**INFORME Y PROPUESTA DE LA MODIFICACIÓN DEL CONTRATO Nº  
181/2020: PROYECTO DE CONSTRUCCION DE LA AMPLIACIÓN DE  
CAPACIDAD DEL EMISARIO ASOCIADO A LA EDAR DE TORRES DE  
LA ALAMEDA. TT.MM VILLABILLA Y TORRES DE LA ALAMEDA**

**MODIFICACIÓN Nº 1. UNIDADES DE OBRA 29**

***INFORME DE REPERCUSIÓN ECONÓMICA POR  
VARIACIÓN DE MEDICIONES Y PRECIOS NUEVOS***

DOCUMENTO	INFORME REPERCUSIÓN ECONÓMICA POR VARIACIÓN DE MEDICIONES Y PRECIOS NUEVOS
NOMBRE DEL ARCHIVO	Inf RE_Mod01_sep24_v00
OBJETO	Informe repercusión económica por variación de mediciones y precios nuevos para la modificación de contrato por cambio de traza del colector y incremento de diámetro entre los pozos 39 a 54
Cliente	Canal de Isabel II, S.A.
FECHA	Septiembre 2024

TITULO DEL PLANO:  
LOCALIZACION INCIDENCIAS CON SERVICIOS AFECTADOS

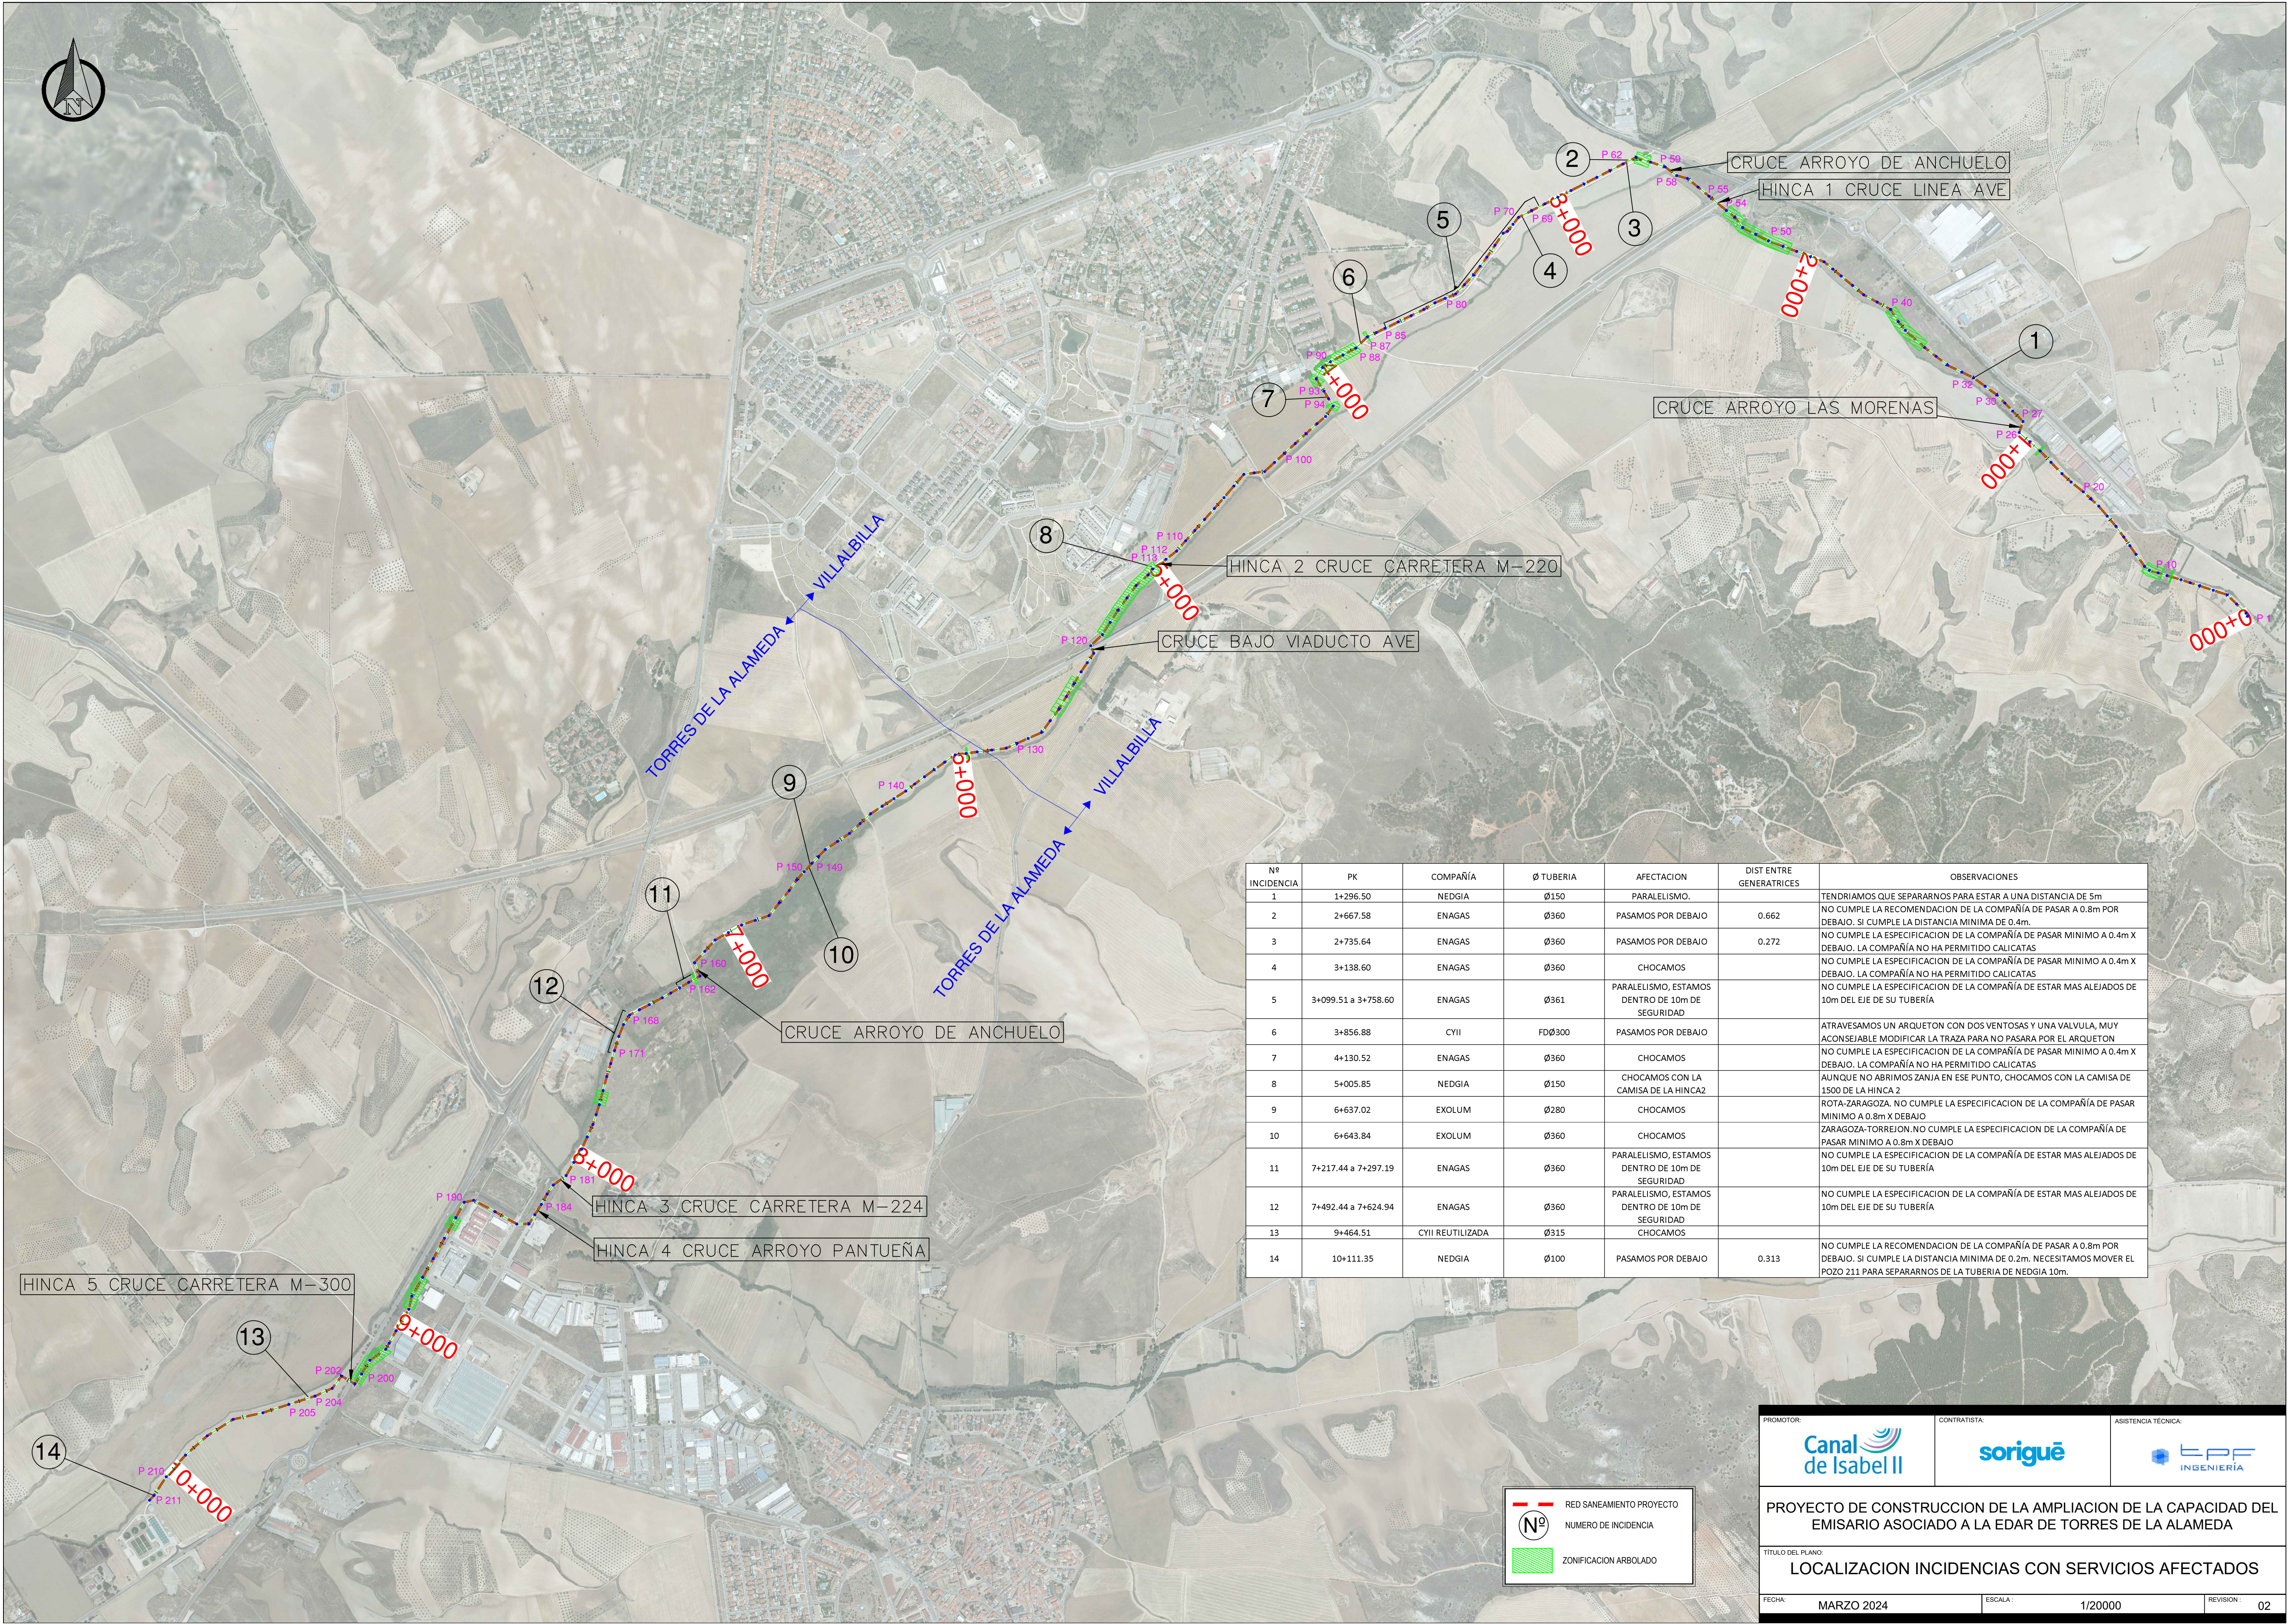
Se considera adecuada la propuesta de acuerdo con los 14 conflictos planteados según plano facilitado por la UTE “Localización Incidencias con Servicios afectados”.

Como consecuencia de las directrices de las diferentes compañías, se ha bajado la rasante en varios tramos para conseguir como objetivo salvaguardar las distancias entre los diferentes servicios.

En los casos de conflictos graves y beneficio del plazo, coste y calidad de la obra se apuesta por una solución optimizada. Se ha propuesto bajar los pozos y garantizar el recubrimiento mínimo además de cumplir con las interdistancias entre redes diferentes.

Nº INCIDENCIA	PK	COMPAÑÍA	Ø TUBERÍA	AFECTACION	DIST ENTRE GENERATRICES	OBSERVACIONES
1	1+296.50	NEDGIA	Ø150	PARALELISMO.		TENDRIAMOS QUE SEPARARNOS PARA ESTAR A UNA DISTANCIA DE 5m
2	2+667.58	ENAGAS	Ø360	PASAMOS POR DEBAJO	0.662	NO CUMPLE LA RECOMENDACION DE LA COMPAÑÍA DE PASAR A 0.8m POR DEBAJO. SI CUMPLE LA DISTANCIA MINIMA DE 0.4m.
3	2+735.64	ENAGAS	Ø360	PASAMOS POR DEBAJO	0.272	NO CUMPLE LA ESPECIFICACION DE LA COMPAÑÍA DE PASAR MINIMO A 0.4m X DEBAJO. LA COMPAÑÍA NO HA PERMITIDO CALICATAS
4	3+138.60	ENAGAS	Ø360	CHOCAMOS		NO CUMPLE LA ESPECIFICACION DE LA COMPAÑÍA DE PASAR MINIMO A 0.4m X DEBAJO. LA COMPAÑÍA NO HA PERMITIDO CALICATAS
5	3+099.51 a 3+758.60	ENAGAS	Ø361	PARALELISMO, ESTAMOS DENTRO DE 10m DE SEGURIDAD		NO CUMPLE LA ESPECIFICACION DE LA COMPAÑÍA DE ESTAR MAS ALEJADOS DE 10m DEL EJE DE SU TUBERÍA
6	3+856.88	CYII	FDØ300	PASAMOS POR DEBAJO		ATRAVESAMOS UN ARQUETON CON DOS VENTOSAS Y UNA VALVULA, MUY ACONSEJABLE MODIFICAR LA TRAZA PARA NO PASARA POR EL ARQUETON

7	4+130.52	ENAGAS	Ø360	CHOCAMOS		NO CUMPLE LA ESPECIFICACION DE LA COMPAÑÍA DE PASAR MINIMO A 0.4m X DEBAJO. LA COMPAÑÍA NO HA PERMITIDO CALICATAS
8	5+005.85	NEDGIA	Ø150	CHOCAMOS CON LA CAMISA DE LA HINCA2		AUNQUE NO ABRIMOS ZANJA EN ESE PUNTO, CHOCAMOS CON LA CAMISA DE 1500 DE LA HINCA 2
9	6+637.02	EXOLUM	Ø280	CHOCAMOS		ROTA-ZARAGOZA. NO CUMPLE LA ESPECIFICACION DE LA COMPAÑÍA DE PASAR MINIMO A 0.8m X DEBAJO
10	6+643.84	EXOLUM	Ø360	CHOCAMOS		ZARAGOZA-TORREJON. NO CUMPLE LA ESPECIFICACION DE LA COMPAÑÍA DE PASAR MINIMO A 0.8m X DEBAJO
11	7+217.44 a 7+297.19	ENAGAS	Ø360	PARALELISMO, ESTAMOS DENTRO DE 10m DE SEGURIDAD		NO CUMPLE LA ESPECIFICACION DE LA COMPAÑÍA DE ESTAR MAS ALEJADOS DE 10m DEL EJE DE SU TUBERÍA
12	7+492.44 a 7+624.94	ENAGAS	Ø360	PARALELISMO, ESTAMOS DENTRO DE 10m DE SEGURIDAD		NO CUMPLE LA ESPECIFICACION DE LA COMPAÑÍA DE ESTAR MAS ALEJADOS DE 10m DEL EJE DE SU TUBERÍA
13	9+464.51	CYII REUTILIZADA	Ø315	CHOCAMOS
